Hi-Fi TUNER-AMPLIFIER 22RH720

Service Information

HIFI TUNER AMPLIFIER 22RH720

Ba 1536

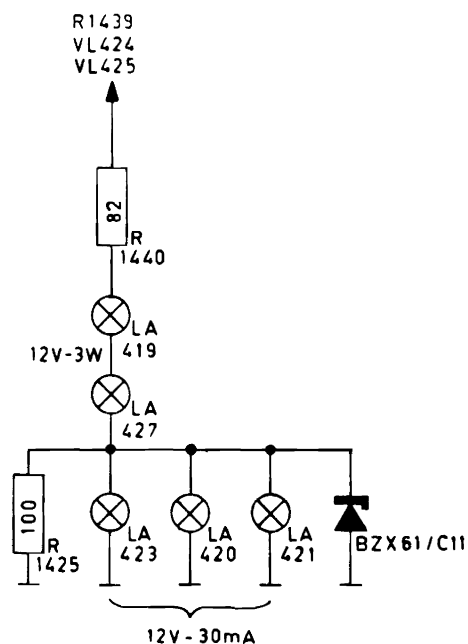
The useful life of the lamps has been extended in accordance with the method shown in the drawing.

Um die Lebensdauer der Lampen zu verlängern, wurde nach einer Lösung gesucht, die aus der Zeichnung ersichtlich ist.

R1440 ändern in 82Ω -5 W (4822 112 20078)

D1397, 1398 ändern in BZY88/C5V6 (4822 130 30193)

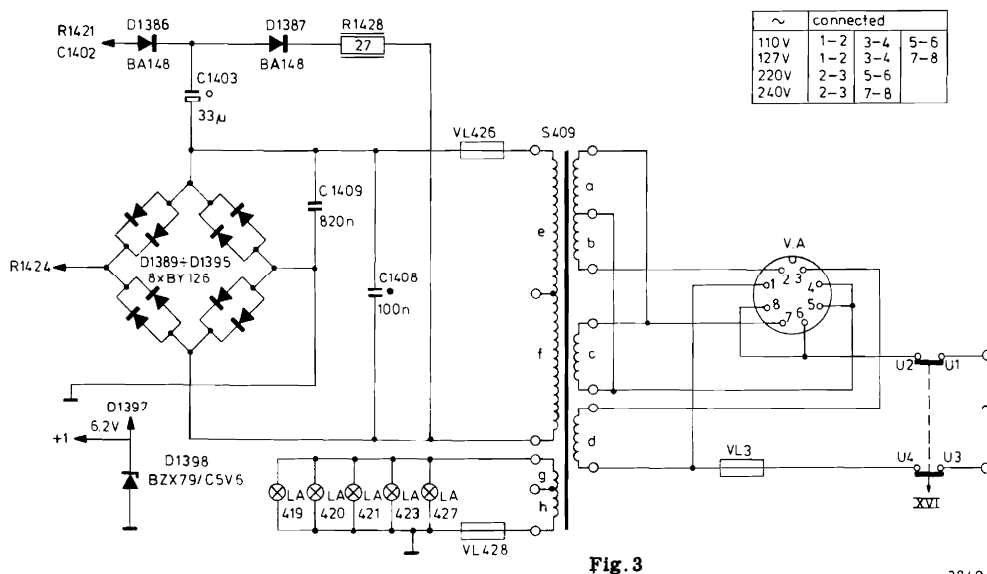
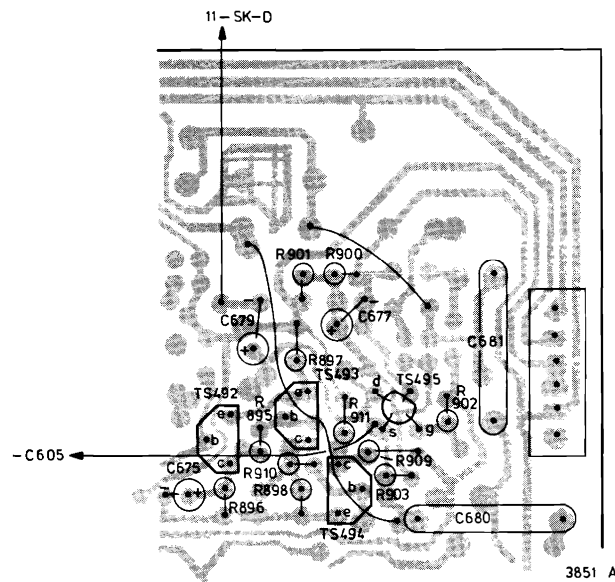
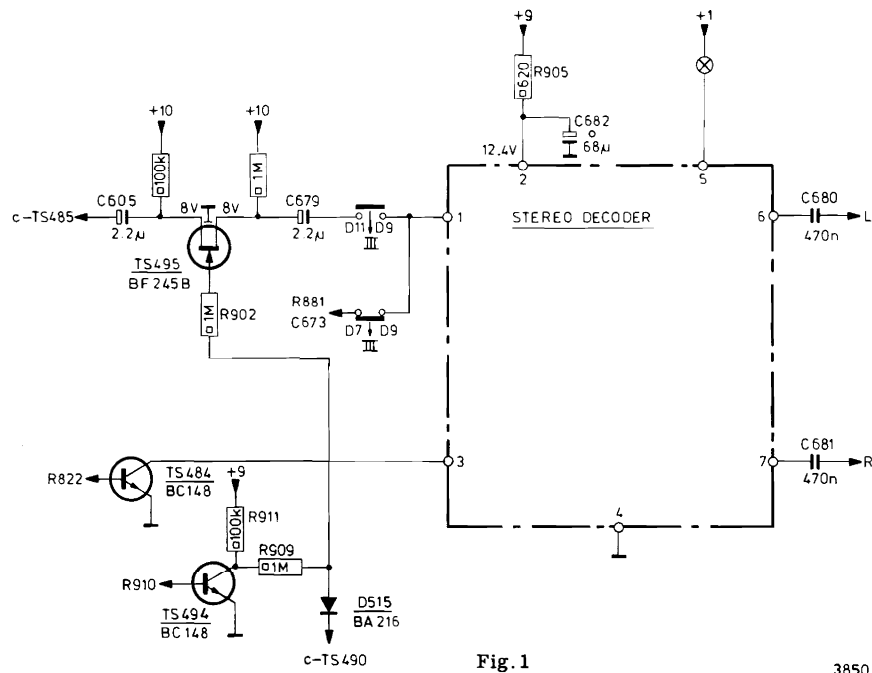
1. Dans la production, C1051 et C1121 sont branchés en parallèle avec R1217 et R1337.
Motif: Diminution de l'instabilité sur le ferrocapteur.
2. Suppression: TS496, R899, R904, R908 et C678
Modification: C605 et C679 sont passés à $2,2 \mu F \pm 63 V_0$ condens électr. TS495 a été remplacé par BF245b (4822 130 41024).

Le schéma de principe et le câblage sont modifiés comme indiqué en fig. 1 et 2.

3. Modification: Le transformateur change de numéro de code 4822 145 40154
Les lampes changent de numéro de code:
L419,427 4822 134 40201
L420,423 4822 134 40385
L421,422 4822 134 40302
Les diodes D1397,1398 changent de numéro de code 4822 130 30759
Suppression: R1425, R1440 et D518
Adjonction: Porte-fusible 4822 256 30108
Fusible 2A 4822 253 30025

Motif: Le nouveau transformateur a été introduit afin de résoudre les problèmes de bourdonnement et d'éclairage. D518 est devenu inutile du fait de la modification au point 2. Voir fig. 3.

Please correct the supply unit in the circuit diagram, which was not correctly drawn in the Service Manual, as follows:

- Delete the connection between D1389 and S409
- Connect the supply point +1 to the cathode of D1398 and to the anode of D1397 instead of to R1428 (fig. 3).

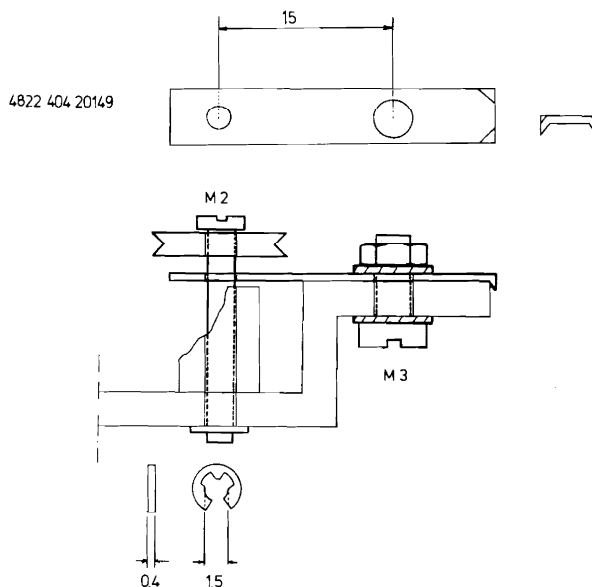
Il peut arriver que l'entraînement tombe en panne parce que la came sous le galet de glissement qui supporte la poulie, se brise.

On pourra remédier à ce défaut comme suit:

Fit the bracket as shown in the drawing. Replace the bearing pin by a bolt M2x25 and fix it at the front with a clamping ring.

Monter l'étrier comme indiqué sur le dessin. Remplacer la broche de palier par un boulon M2x25 et le fixer à l'avant par un anneau de serrage.

Fig. 1

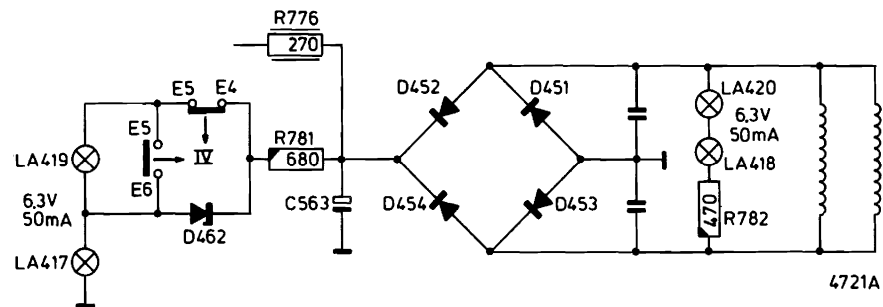
- a. To extend the lives of the lamps, the illumination circuit has been modified as shown in Fig. 1.
The two VU meters are now illuminated by means of AC voltage.
R781 - 270Ω - $\frac{1}{2}$ W has been replaced by a resistor of 680Ω , 1 W.
R782 - 470Ω - 1 W has been added.
- b. For reasons of production the following diodes and transistors have been replaced:
D456, 457, 460, 461 (OF156) by BA220 - 5322 130 34221
D458, 459 (BA 216) by BAW62 - 5322 130 30613
TS421, 422, 425, 426 (BC159) by BC559 - 4822 130 40963
TS423, 424, 429, 430 (BC148b) by BC548b - 4822 130 40937
TS427, 428, 433, 434 (BC148) by BC548 - 4822 130 40938
TS431, 432 (BC158a) by BC558a - 5322 130 44197
TS435, 436 (BC147) by BC547 - 5322 130 44257

- a. Afin de prolonger la durée de vie des lampes, le circuit d'illumination est modifié, voir fig. 1. L'illumination des deux VU-mètres se fait à présent par tension alternative.
R781 passe à 680 Ω , 1 W (était de 270 Ω , $\frac{1}{2}$ W)
R782 - 470 Ω , 1 W a été inséré.
- b. Pour des motifs inhérents à la production, les diodes et transistors suivants ont été remplacés:
D456, 457, 460, 461 (anciennement OF156), par BA220 - 5322 130 34221
D458, 459 (anciennement BA216) par BAW62 - 5322 130 30613
TS421, 422, 425, 426 (anciennement BC159) par BC559 - 4822 130 40963
TS423, 424, 429, 430 (anciennement 148b) par BC548b - 4822 130 40937
TS427, 428, 433, 434 (anciennement BC148) par BC548 - 4822 130 40938
TS431, 432 (anciennement BC158a) par BC558a - 5322 130 44197
TS435, 436 (anciennement BC147) par BC547 - 5322 130 44257

Fig. 2

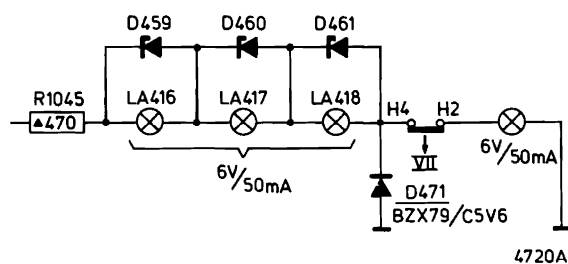
- c. For reasons of production the following diodes have been replaced:
D461, 466 (BA216) by BAW62 - 5322 130 30613
D463, 468 (OF156) by BA220 - 5322 130 34221
- d. R1045 has been replaced by a resistor of 470Ω - 2 W
Added: Three diodes BZX79/C5V6 (D459, 460, 461) across the lamps LA416, 417, 418
(see Fig. 2)
Reason: Extending the lives of the lamps.
